Keuringsverslag van een elektrische laagspanning- en zeer lage spanningsinstallatie

NIET CONFORM

Straatnaam Diepestraat
Huisnummer 17
Busnummer
Postcode 9550
Gemeente Hillegem
Land België

Controlebezoek van een oude huishoudelijke elektrische installatie van een wooneenheid bij verkoop op vraag van de verkoper volgens (KB 08/09/2019) - AREI Boek 1- 8.4.2. en 8.2.1. en 4.2.4.3.

Afbeelding schakel- en verdeelbord:

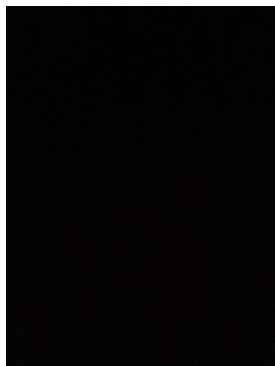
11.01 Eëndraadschema van de installatie is te voorzien en/of te vervolledigen. (Boek 1 Afdeling 2.12 - 2.13 en 3.1.2 en 9.1.2)

11.03 Schema(s) stemt (stemmen) niet overeen met de werkelijkheid. (Boek 1 Afdeling 2.12 - 2.13 en 3.1.2 en 9.1.2)

12.02 De continuïteit van equipotentiaal en/of beschermingsgeleiders zijn niet gewaarborgd. (Boek 1 Onderafdeling 5.3.5.3.G. en 5.4.3.5)

13.01 Aardelektrode ontbreekt. Aardingsweerstand niet gemeten. Een aarding is te verwezenlijken overeenkomstig de voorschriften (Boek 1 Onderafdeling 4.2.3.1 en 5.4.2.1.)

14.01 Hoofdequipotentiaal verbindingen dienen verwezenlijkt worden, ontbreken, zijn niet geel-groen, onvolledig, <6mm². (Boek 1 Onderafdeling 5.4.4.1. en 5.1.6.2)

14.02 Bijkomende equipotentiaal verbindingen dienen verwezenlijkt worden dit in de geel-groene kleur in minimum sectie van 4mm² (of 2,5mm² mechanisch beschermd.) (Boek 1 Onderafdeling 5.4.4.2. en 5.1.6.2.)

16.01 Een verzegelbare differentieelstroombeschermingsinrichting dient geplaatst te worden aan het begin van de installatie. (Boek 1 Onderafdeling 4.2.4.3.)

16.02 Een algemene differentieelstroombeschermingsinrichting met een nominale stroom (In) van minstens 40A en een gevoeligheid van maximum 300mA dient geplaatst te worden. (Boek 1 Onderafdeling 4.2.4.3. en 5.3.5.3.a.)

16.04 Een afzonderlijke differentieelstroombeschermingsinrichting met een gevoeligheid van 30mA is te plaatsen voor installaties van badkamer, wasmachine, vaatwas, droogkast en/of gelijkaardige toestellen. Deze dient ondergeschikt te zijn aan de hoofddifferentieelstroombeschermingsinrichting (Boek 1 Onderafdeling 7.1.4.1. en 4.2.4.3.)

17.08 De aanduiding van de nominale stroomsterkte van smeltzekeringen en/of vermogensschakelaars is niet zichtbaar of is uitgewist. (Boek 1 Onderafdeling 1.4.2.1.)
